Addendum bij de vergunningaanvraag boorfase

Mijnbouwwerk GeoThermie Delft GTD

OLO nr. 6510963

projectnummer 0452318.100
concept revisie 0A
4 maart 2022

Figuur 3.1: aansluiting ketenpark op vuilwaterriool

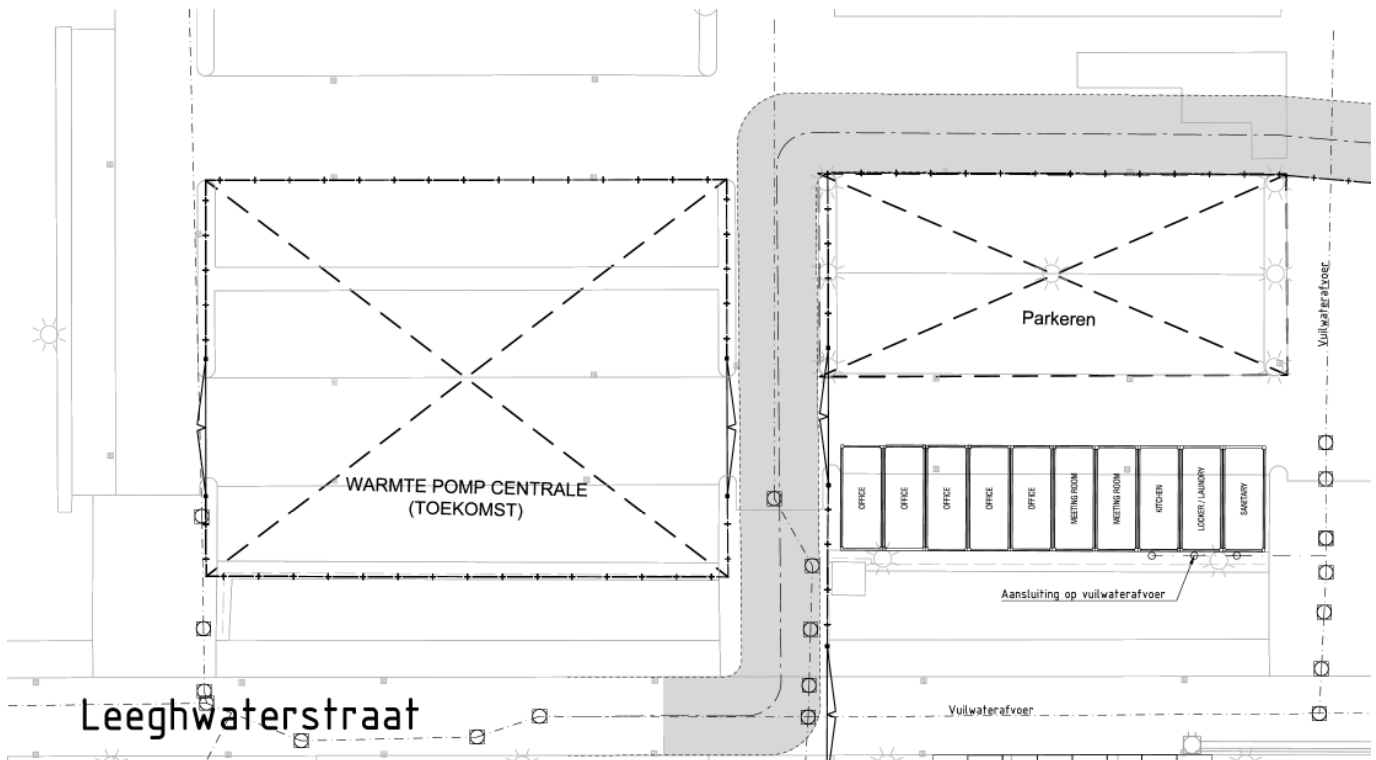
Er is een tekening gewenst met eventueel een olieafscheider, de afwatering van hemelwater en de opvang; koppeling van het huishoudelijk afvalwater aan de riolering van het campusterrein van de TU Delft ontbreekt.

Tijdens de boorfase zal het ketenpark worden aangesloten op het vuilwaterriool; zie figuur 3.1. Tijdens de boorfase wordt uitsluitend sanitair afvalwater geloosd via deze aansluiting (circa 10 i.e.).

Tijdens de boorfase zal verder alle hemelwater/proceswater worden opgevangen en afgevoerd via erkende verwerkers.
